2017년도 문화재위원회

제10차 사적분과위원회 회의록

○ 조정안(현지조사) ※구역별 세부 사항은 신청안(김제시)과 동일

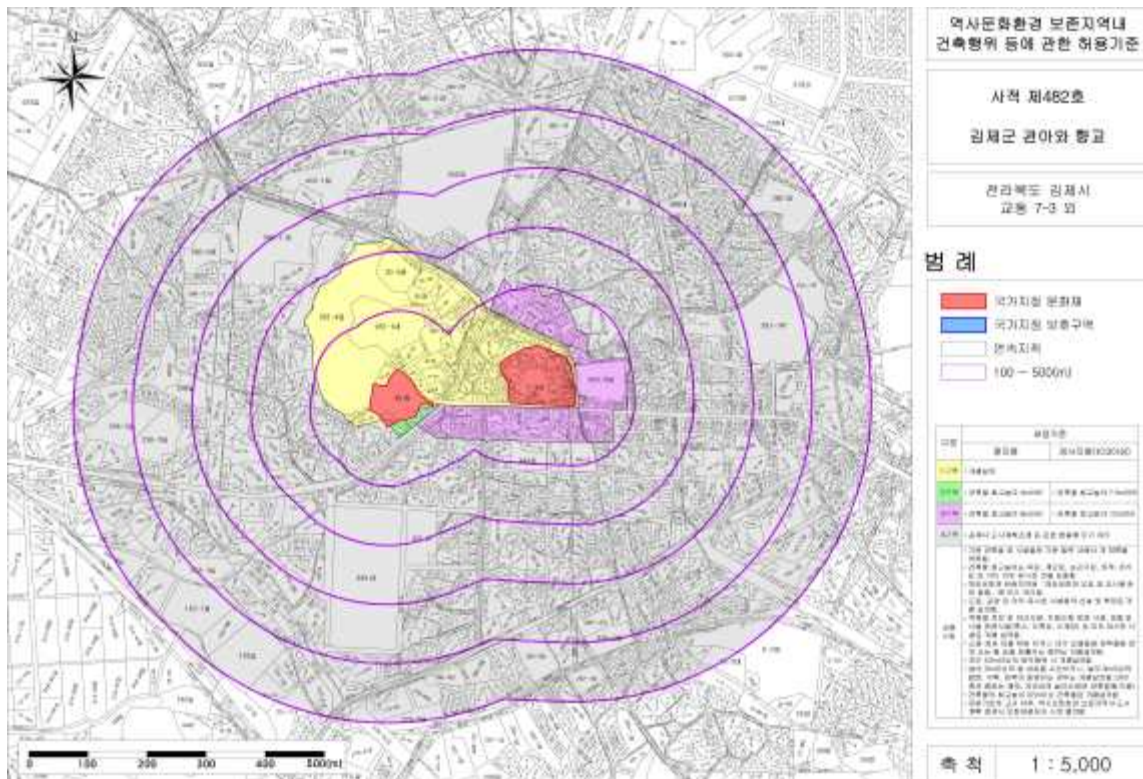
(1) 현지조사의견('17.06.02/문화재전문위원 ○○○)

- 본 건은 김제 관아와 향교의 현상변경허용기준을 경관 5대 지표(장소성, 일체성, 조망성, 마루선, 왜소화)에 의해 합리적으로 조정하고자 하는 것으로서, 김제 관아와 향교는 도심지의 평지에 위치하며, 대부분 주거와 상업지로 되어 있음.
- 도시계획은 향교 주변은 주거지역, 관아 주변은 주거와 상업지역으로 되어 있음.
- 현재 현상변경허용기준은 향교 북측과 관아의 서측인 공원을 개별심의구역으로 하고, 향교 바로 앞은 일부 1층 규모, 관아 주변의 상업과 주거지역은 2층 규모로 허용하고 있음.
- 관아와 향교의 경관지표는 장소성·일체성·조망성·마루선으로서, 현재 공원으로 되어 있는 곳은 기존대로 개별심의구역을 유지하고, 그 주변에 있어서도 향교 앞은 1층 규모, 관아와 연접한 상업과 주거지역은 기존대로 2층 규모를 유지하는 것이 적절할 것으로 판단됨.

당초 허가 사항('15.4.13)	변경허가 신청 사항
천막 수량	20동	12동
천막 형태	몽골텐트(흰색 천막) 5m×5m, h=2.5m	사각형 부스(강관 골조) 5m×4m, h=2m 지붕 - 이영 이기 벽면 - 흙벽 이미지 실사 부착
운영기간	2015.4월 ~ 2017.12월	2018.1월 ~ 2019.12월(2년연장)
위 치	동문 주진입로에 인접한 곳으로 위치 이동

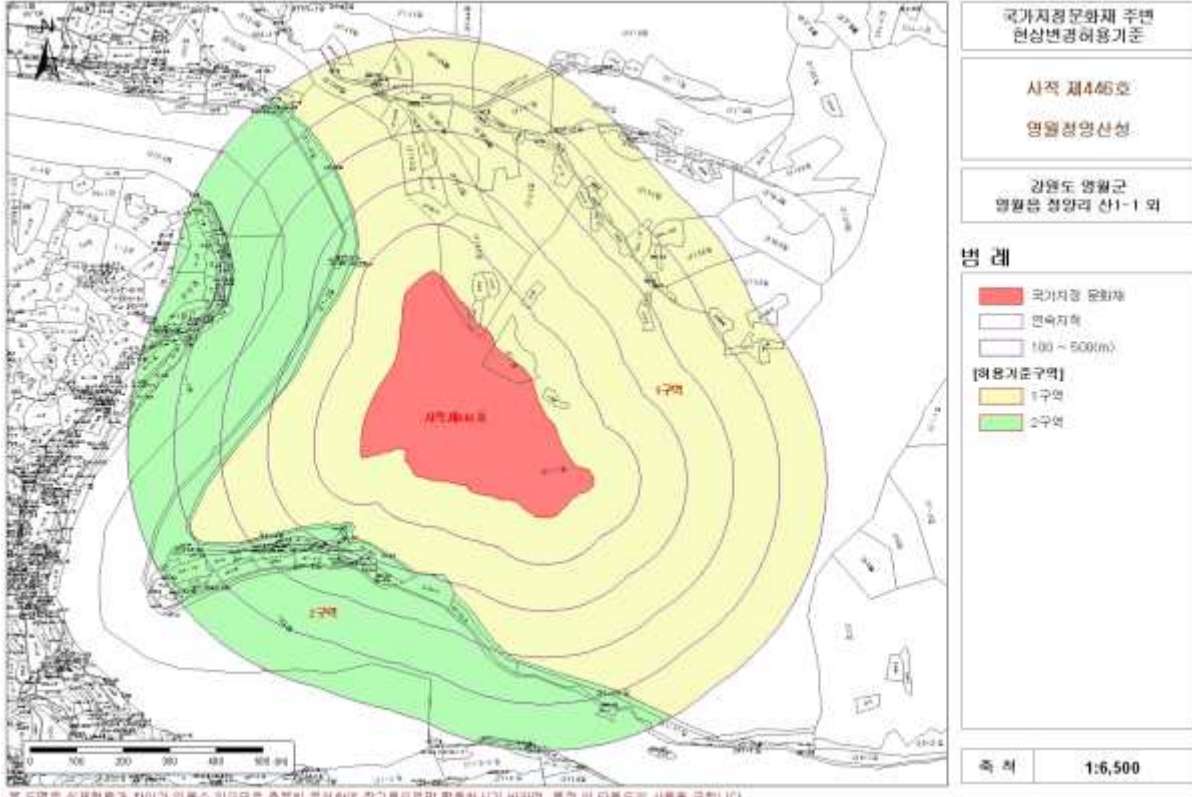
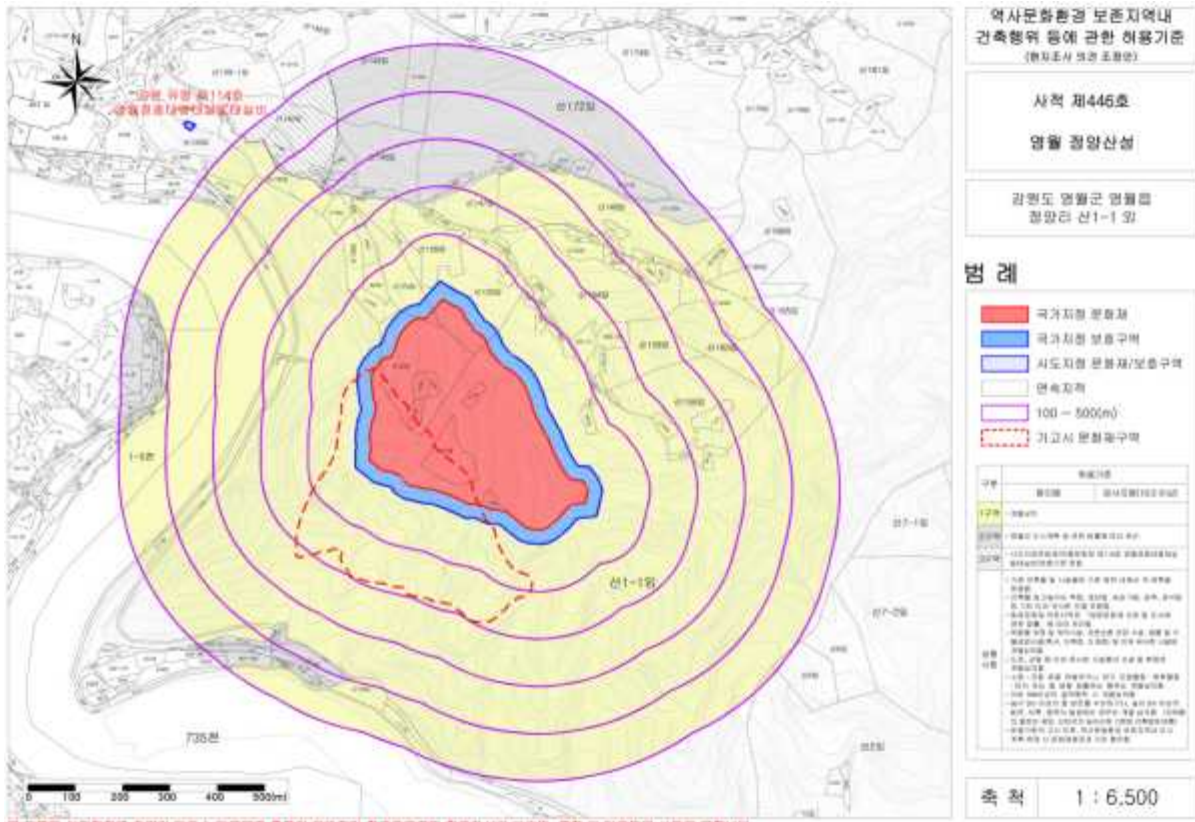
- 검토의견 : 기존 허용기준을 최대한 준용하되, 하천과의 일체성이 중요하므로 500m 범위 안의 하천은 개별심의구역으로 하는 것이 적절할 것으로 사료됨.
- 기존 행위 허용기준

구 분	허 용 기 준		비 고
	평지붕	경사지붕(3:10 이상)	
1구역	○ 개별심의구역		
2구역	○ 영월군 도시계획조례 등 관련 법령에 따라 처리		
3구역	○ 시도지정문화재(유형문화재 제114호 영월정종대왕태실 및 태실비) 허용기준 준용		
공통사항	<ul style="list-style-type: none"> ○ 기존 건축물 및 시설물은 기존 범위내에서 개·재축을 허용함. ○ 건축물 최고높이는 옥탑, 계단탑, 승강기탑, 망루, 장식탑 등 기타 이와 유사한 것을 포함함. ○ 위험물 저장 및 처리시설, 자원순환 관련 시설, 동물 및 식물관련시설(축사, 도축장, 도계장) 등 이와 유사한 시설은 개별심의함. ○ 도로, 교량 등 이와 유사한 시설물의 신설 및 확장은 개별심의함. ○ 소음·진동 등을 유발하거나 대기 오염물질·화학물질·먼지 또는 열을 방출하는 행위는 개별심의함. ○ 지하 50m이상의 굴착행위 시 개별심의함. ○ 높이 3m이상의 절·성토를 수반하거나, 높이 3m이상의 법면, 석축, 옹벽이 발생하는 경우는 개별심의함.(지하층의 절토는 제외, 지반선의 높이산정 기준은 건축법에 따름) ○ 허용기준의 고시 이후, 역사문화환경 보존지역 내 도시계획 변경 시 문화재청장과 사전 협의함

보호구역 추가지정 후 행위허용기준 (안)

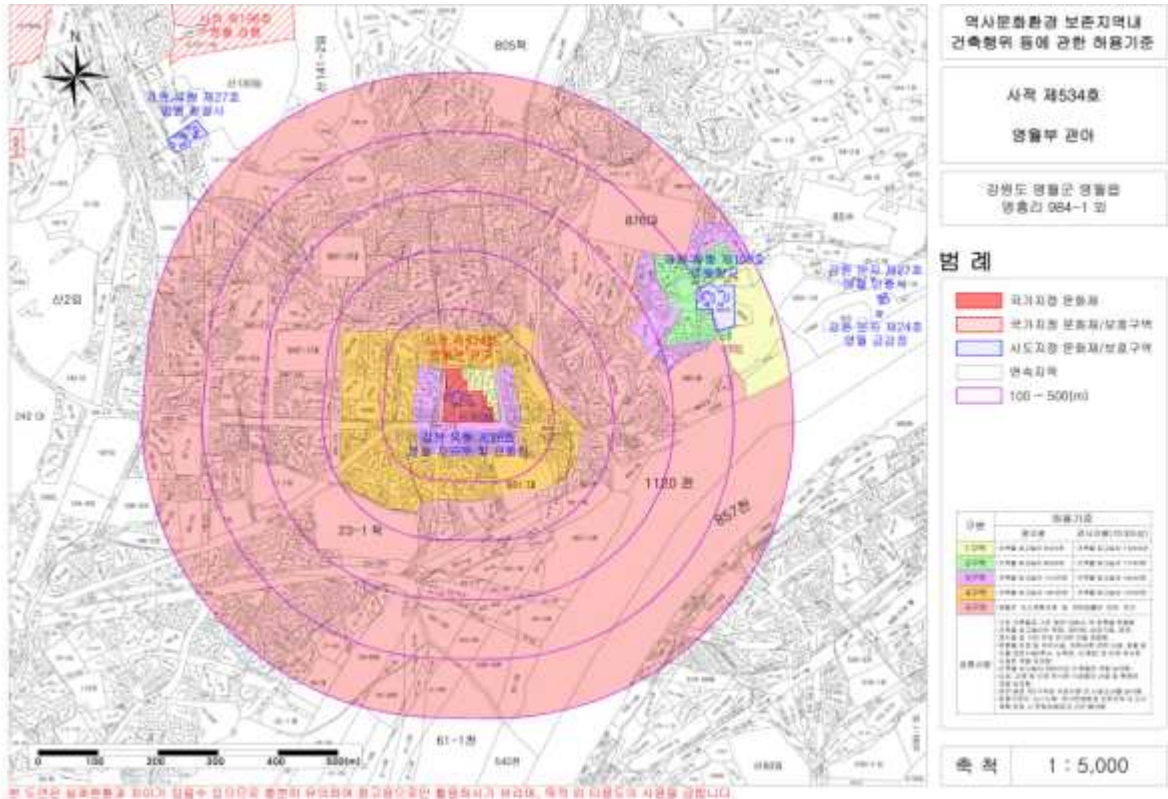
- 검토의견 : 추가지정에 의해 영월부 관아의 연접구역을 1구역(개별심의구역)으로 강화하는 것은 현실적으로 어려우며, 현황의 허용기준을 준용하면서 영월부 관아의 주변 2구역은 발굴을 통해 추가적인 유구를 확인하고 문화재구역에 포함시키는 것이 적절한 것으로 사료됨.

구 분	허용기준		비 고
	평지붕	경사지붕(10:3 이상)	
1구역	○ 건축물 최고높이 5m이하	○ 건축물 최고높이 7.5m이하	당초 2구역에서 1구역으로 변경
2구역	○ 건축물 최고높이 8m이하	○ 건축물 최고높이 11m이하	“영월부 관아” 미지정 제외
3구역	○ 건축물 최고높이 11m이하	○ 건축물 최고높이 14m이하	기존
4구역	○ 건축물 최고높이 14m이하	○ 건축물 최고높이 17m이하	”
5구역	○ 영월군 도시계획 조례 등 관련법률에 따라 처리		”
공통사항	<ul style="list-style-type: none"> ○ 기존 건축물은 기존 범위 내에서 개·재축을 허용함. ○ 건축물 최고높이는 옥탑, 계단탑, 승강기탑, 망루, 장식탑 등 기타 이와 유사한 것을 포함함. ○ 위험물 저장 및 처리시설, 분뇨 및 쓰레기 처리시설, 동물 및 식물 관련시설 (축사, 도축장, 도계장) 등 이와 유사한 시설은 개별 심의함. ○ 건축물 최고높이 32m 이상 건축물은 개별 심의함. ○ 도로, 교량 등 이와 유사한 시설물의 신설 및 확장은 개별 심의함. ○ 관아 배면 제1구역은 사업시행 전 시굴조사를 실시함. ○ 허용기준의 고시 이후, 역사문화환경 보존지역 내 도시계획 변경 시 문화재청장과 사전 협의함.

- 조감도(담장 제거 계획안)

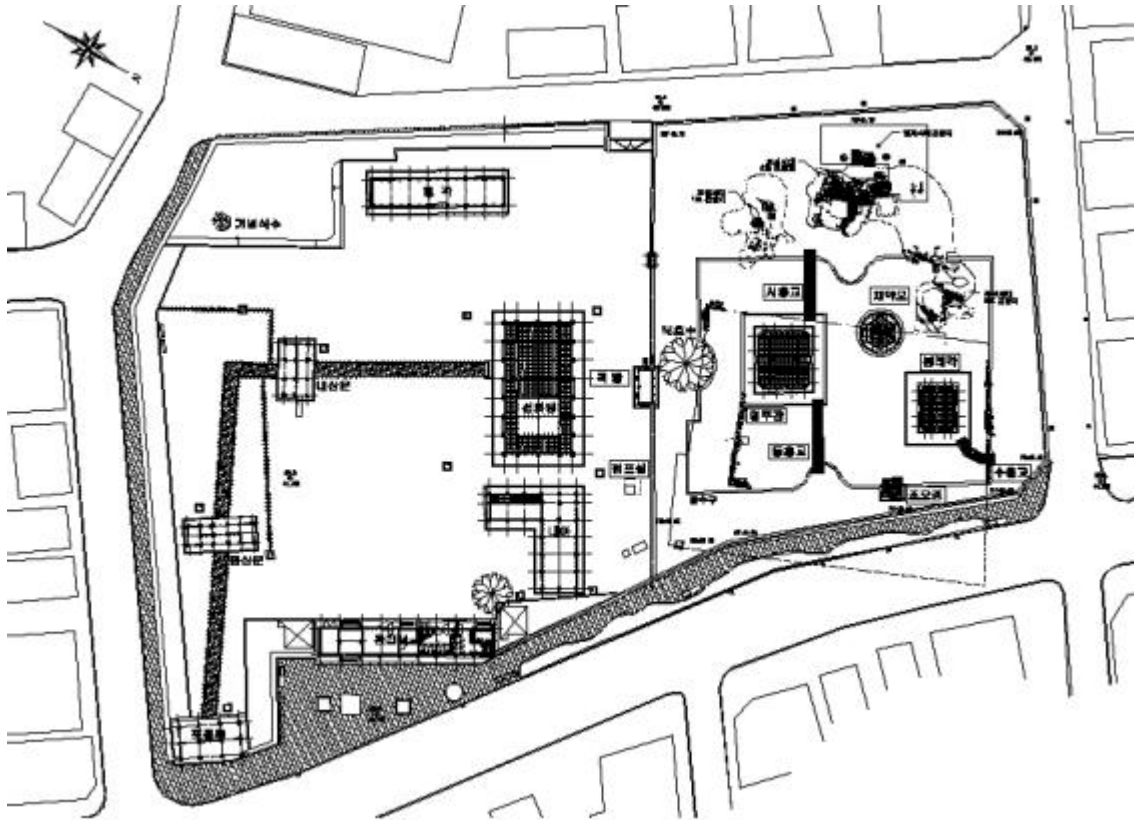
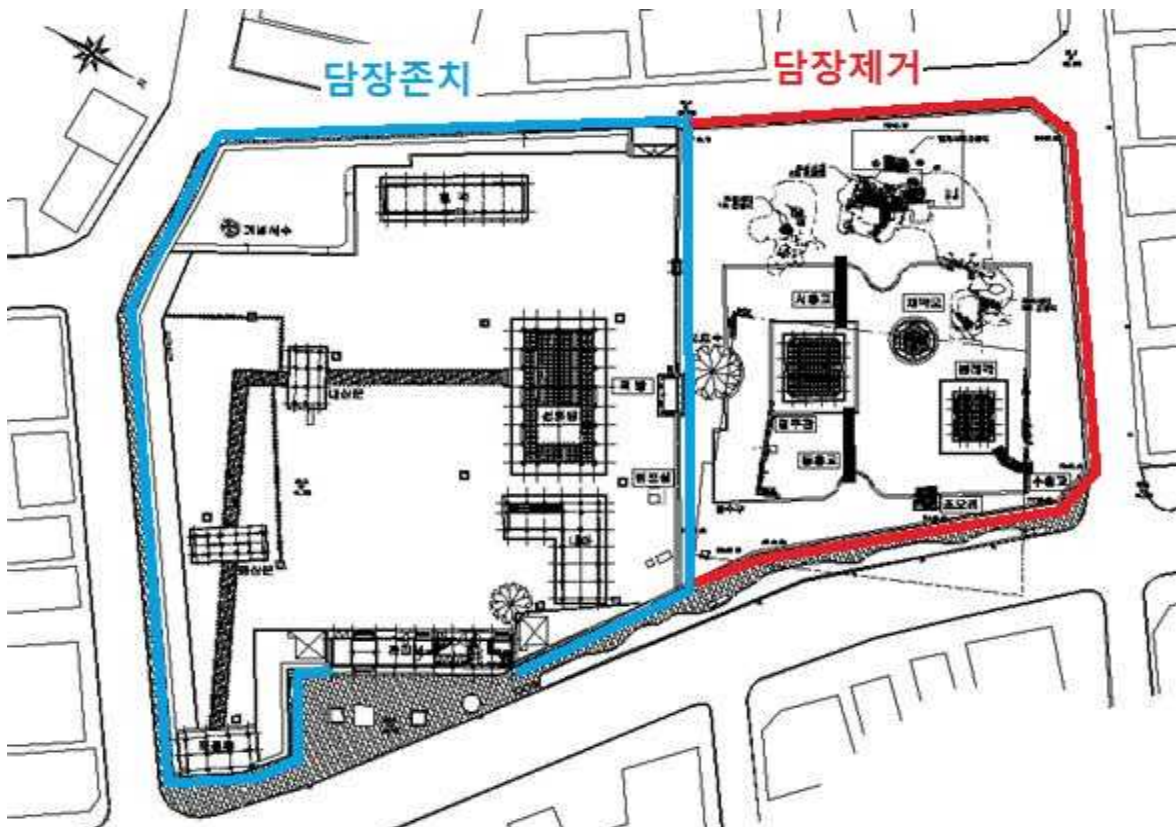
(1) 현지조사의견('17.09.05/문화재위원 ○○○, ○○○, ○○○, 전문위원 ○○○)

- 원주 강원 감영의 담장 축조는 개방적으로 이루어져야 한다.
- 사적(문화재)으로 보존되어야 하지만, 축조물은 원형으로써의 가치보다 상징성, 역사성 등 추상적 의미가 크다.
- 감영으로서의 의미를 살려 담장을 축조해야 한다면, 일부만 건립하여 원형을 상상할 수 있을 정도면 바람직하다고 여겨진다.
- 원형보존보다 문화재 공간과의 소통이 필요한 유적으로 여겨짐
